Vedr. sagsnr. 25/635 - Udkast til afgrænsningsnotat - Energiklynge Djursland

Sag Forslagsfase, energiklynge Djursland
Stiftets reference 3412362

Emne: Høring af berørte myndigheder - Energiklynge Djursland - Norddjurs Kommune

Høringssvar - Udkast til afgrænsning for Energiklynge Djursland

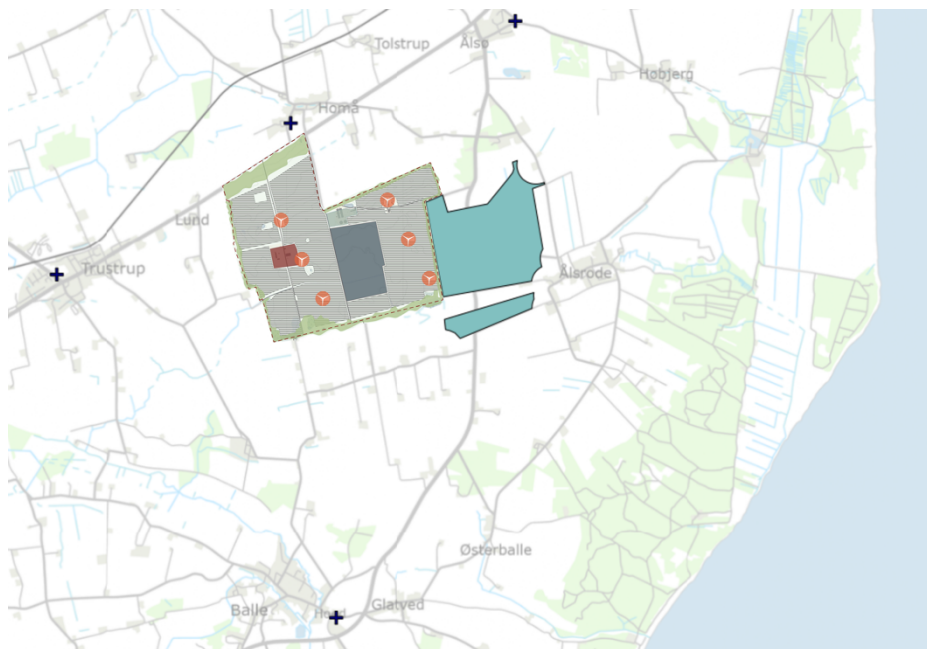
Energiklyngen foreslås etableret syd og øst for Homå som samlet anlæg med 185 m. høje vindmøller, solceller, biogas og PTX. Anlægget indkrandses af bevoksning der ud mod hovedvejen får en tykkelse der giver karakter af skov eller plantage.

Der er tale om en placering i et åbent kulturlandskab hvor det vurderes meget vanskeligt at indpasse det foreslåede på en naturlig måde. Mere naturligt ville have været at nøjes med fritstående vindmøller eller en placering ifbm. en eksisterende plantager eller skovområder.

Det bemærkes hertil at forslag til lokalplan 113-707 vedr. et større solcelleanlæg ved Kejsegården i Ålsrode, samtidigt er i høring, og disse to anlæg dårligt kan ses adskilt.

Samlet set vil de udgøre en væsentlig forandring af landskabet med tab af såvel naturværdier som kulturhistoriske landskabsværdier.

Landsbykirkerne i området ligger for største del åbent og synlige fra lang afstand, som pejlemærker i landskabet. Anlæggene vil i høj grad skygge for indsyn til såvel Homå Kirke (fra øst og syd) som Ålsø, Hoed og Trustrup Kirker.

Det anbefales derfor at alene opstille vindmøller, der i højere grad respekterer det åbne landskab og indsynet til kirkerne.

Fastholdes ønsket om et anlæg af denne art, på dette sted må indvirkningen på natur og kulturhistoriske landskabsværdier samt indsyn til kirkerne undersøges nærmere ifbm. miljøvurdering.
